Optimisation du projet

Parc éolien PPAW2

BAPE - JUILLET 2026

Évolution de la configuration du projet

Entre la v15 et la v19

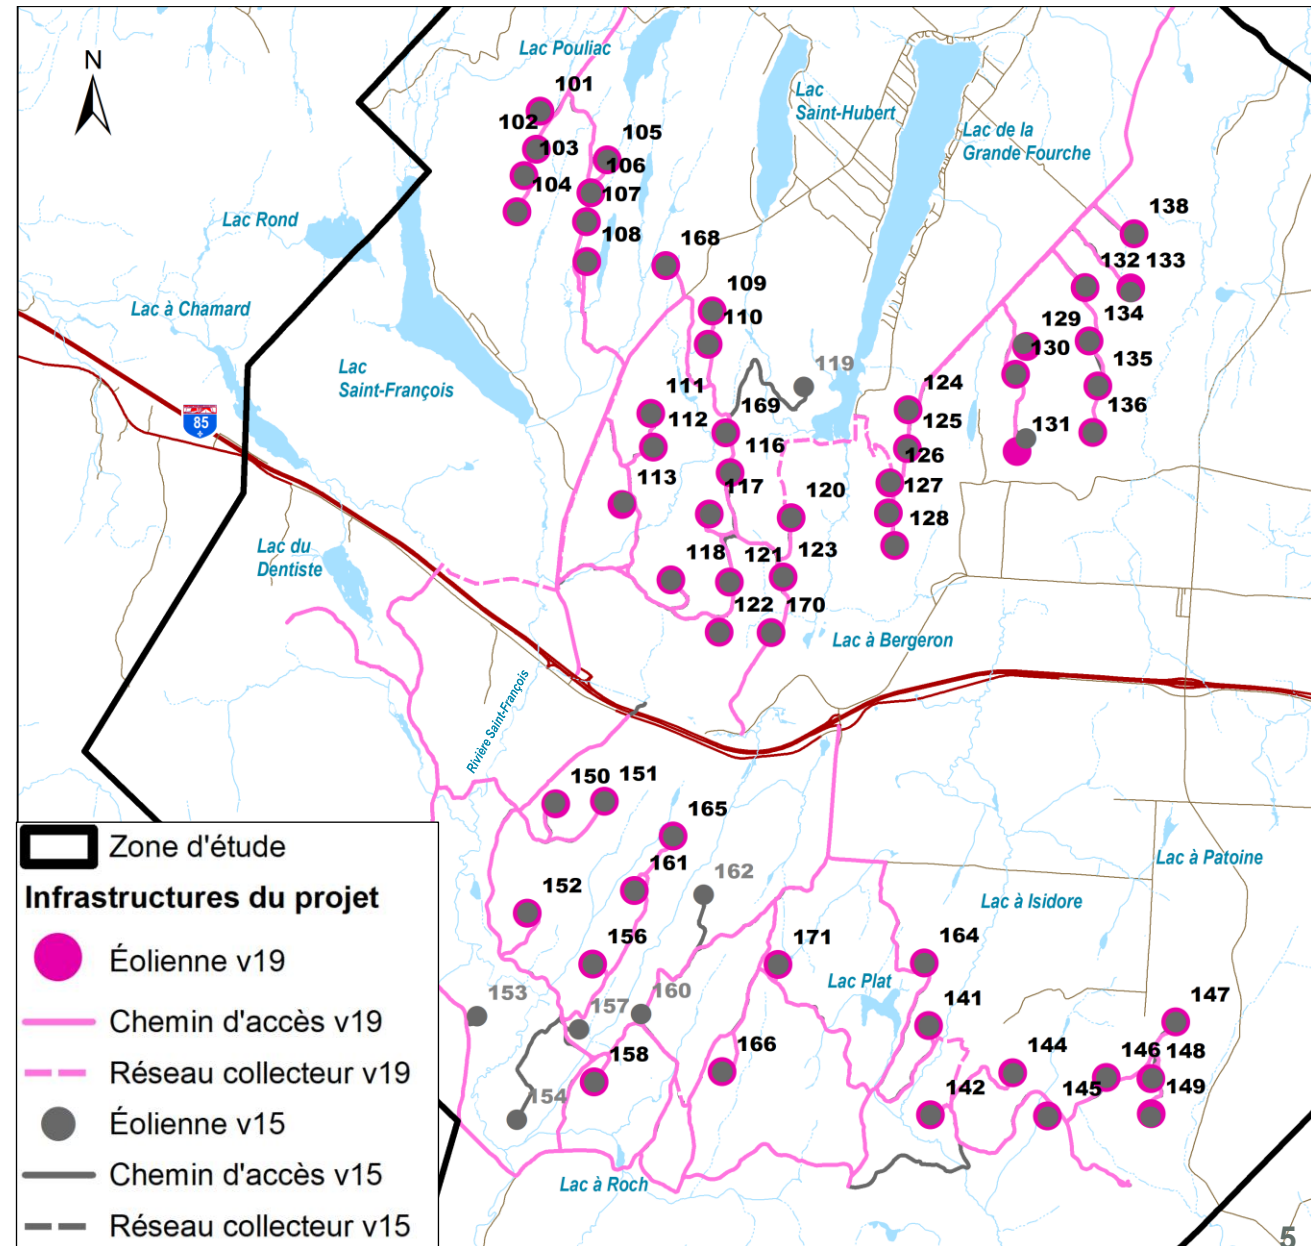
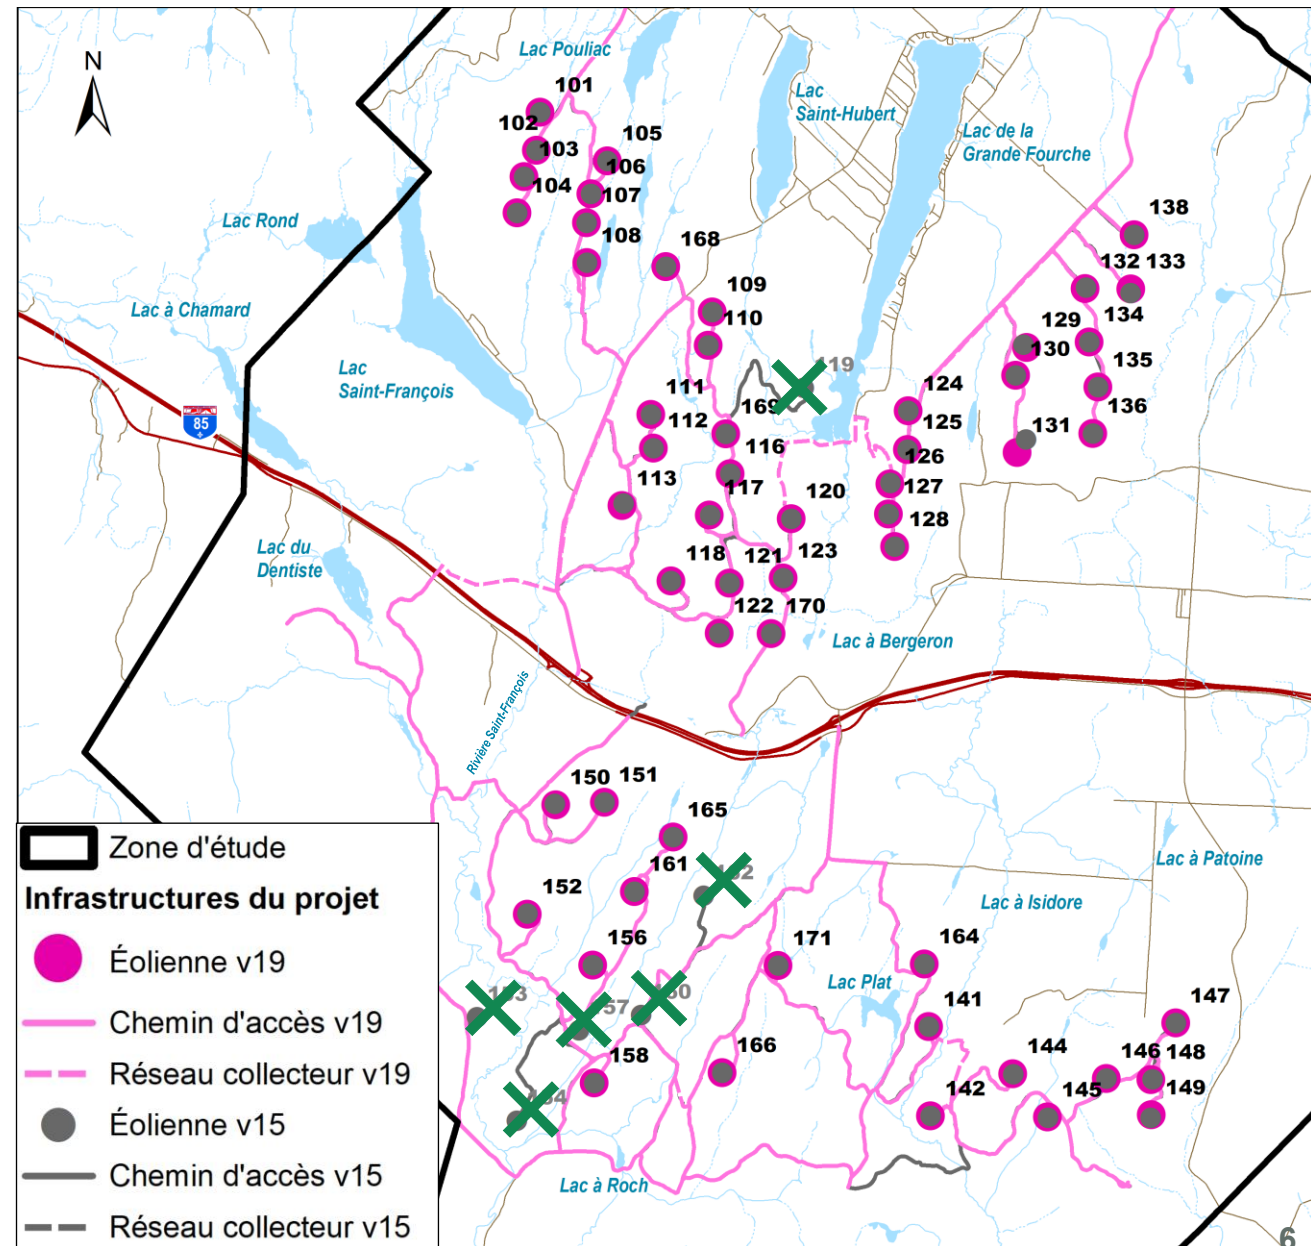
- Six éoliennes supprimées

- Six éoliennes supprimées (X)

Réduction des impacts :

- Paysage
- Corridors écologiques
- Massifs forestiers d'intérieur
- Chauves-souris
- Milieux humides et hydriques

Entre la v15 et la v19

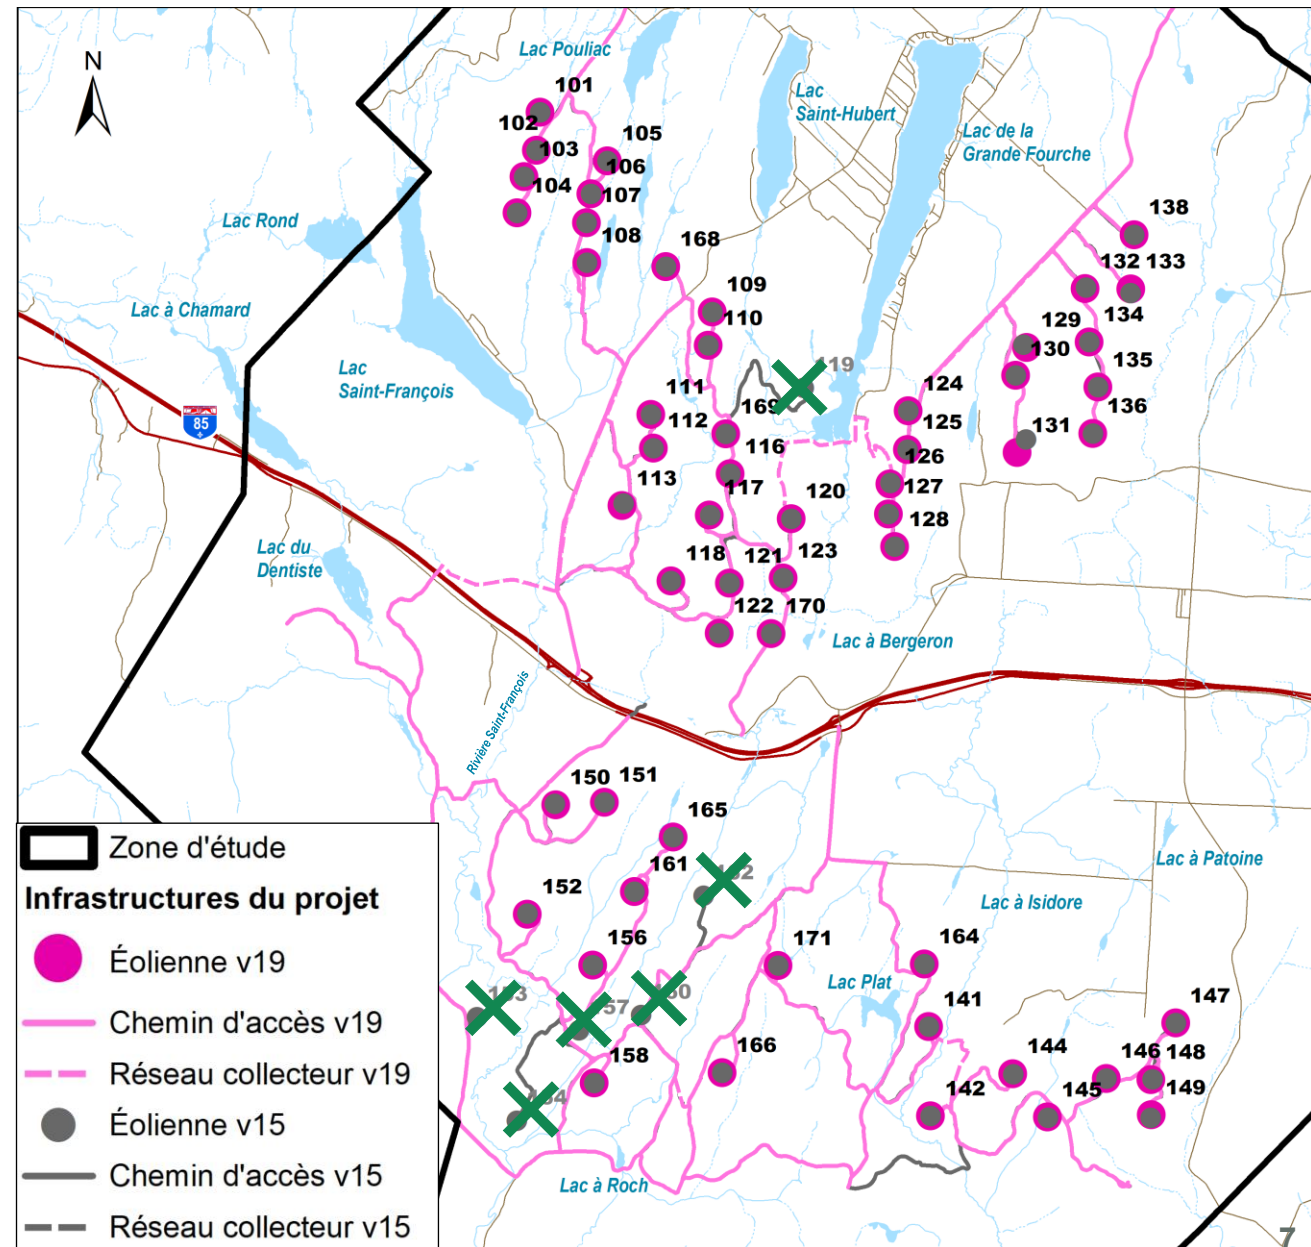
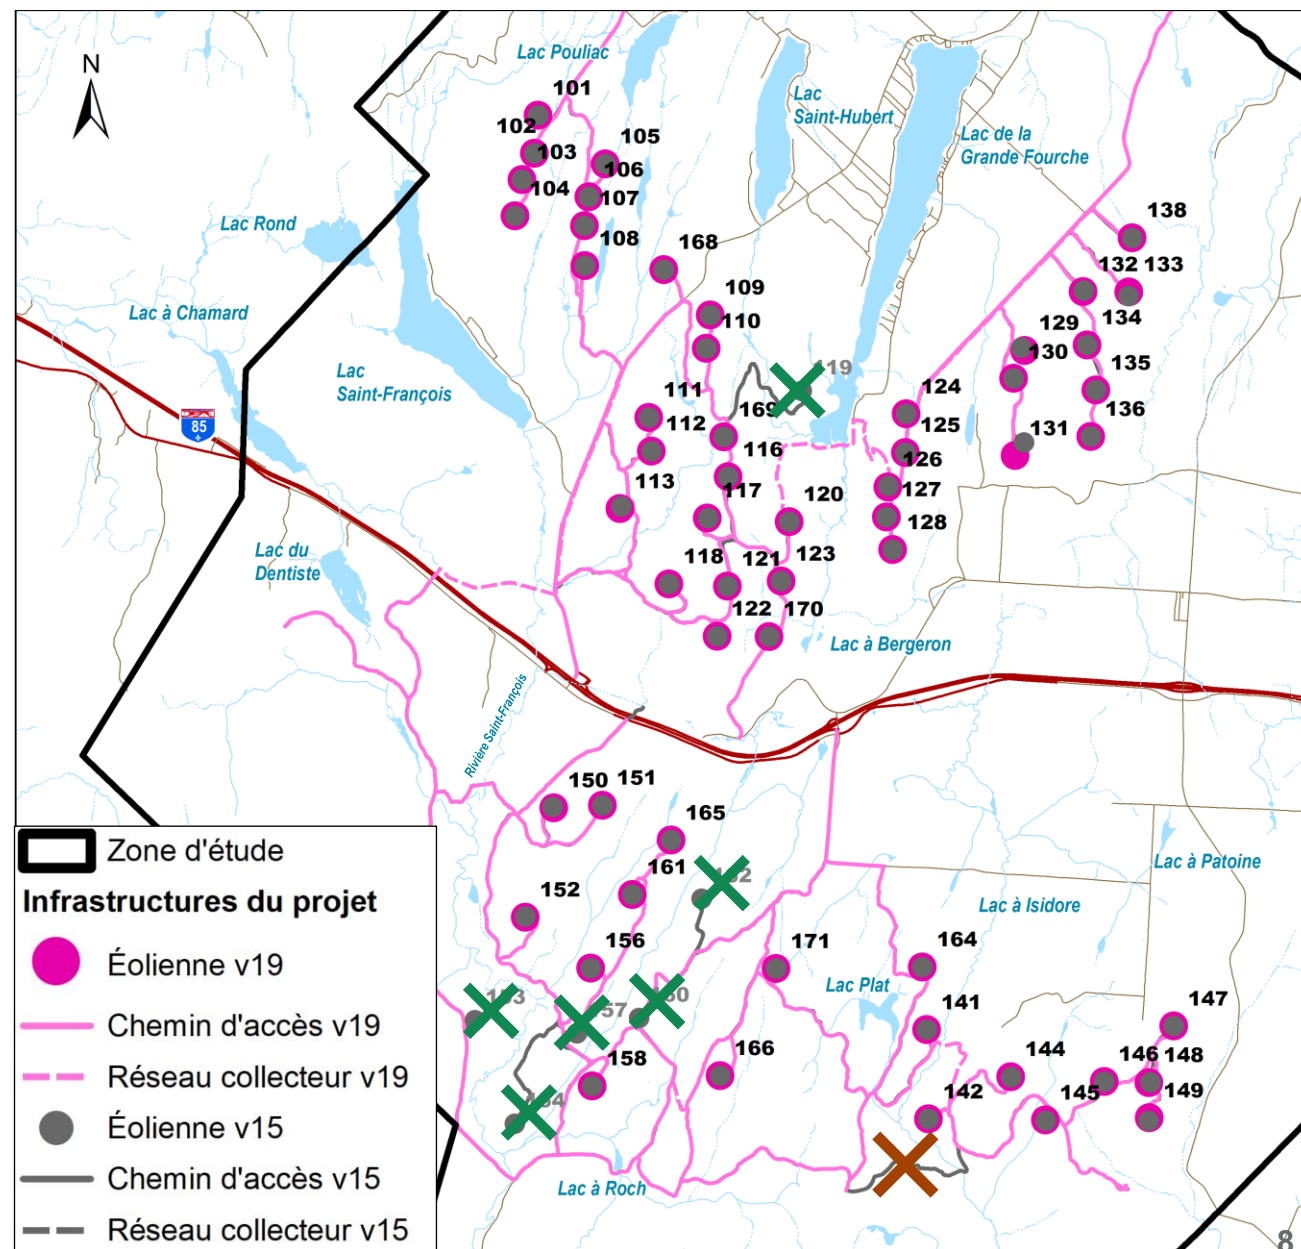
- Environ 3 km de chemins retirés au sud de l'éolienne 142

- Environ 3 km de chemins retirés au sud de l'éolienne 142 (X)

Réduction des impacts :

- Corridors écologiques
- Érablière à potentiel acéricole à prioriser
- Milieux humides et hydriques

Optimisations à venir

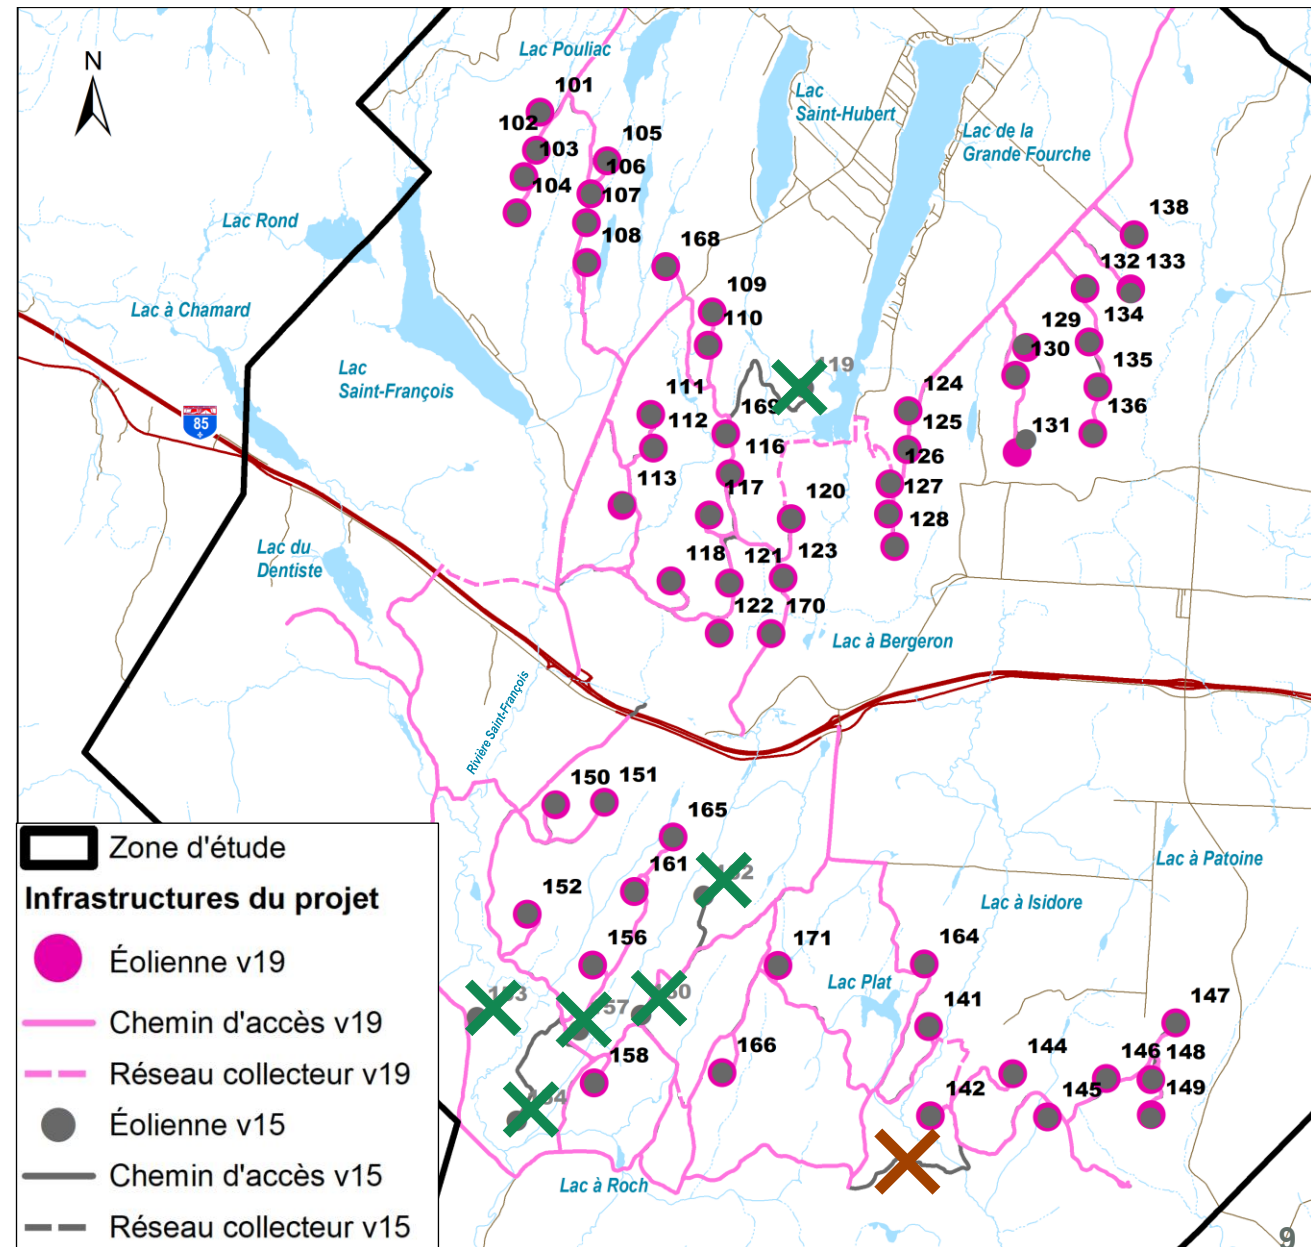
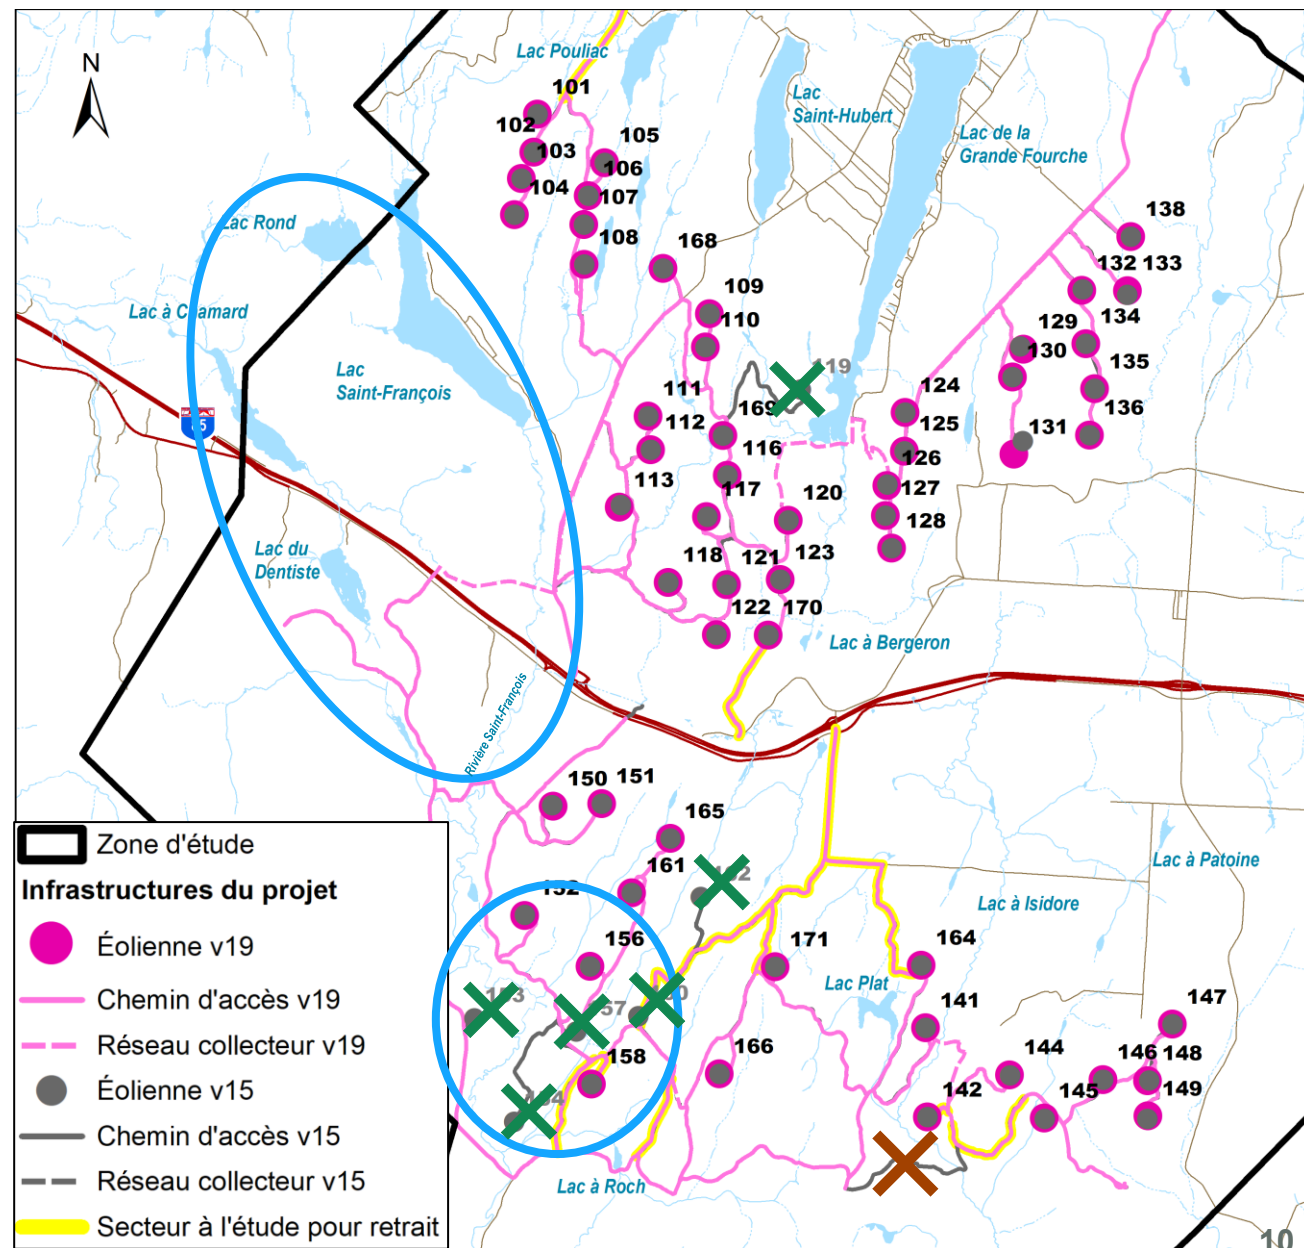
- Retrait prévu de 4 éoliennes
- Retrait prévu de différents accès

- Retrait prévu de 4 éoliennes
- Retrait prévu de différents accès ()

Réduction des impacts :

- Milieux humides et hydriques
- Corridors écologiques
- Projets d'aires protégées ()

Réduction d'environ 23 km de chemins requis pour le projet
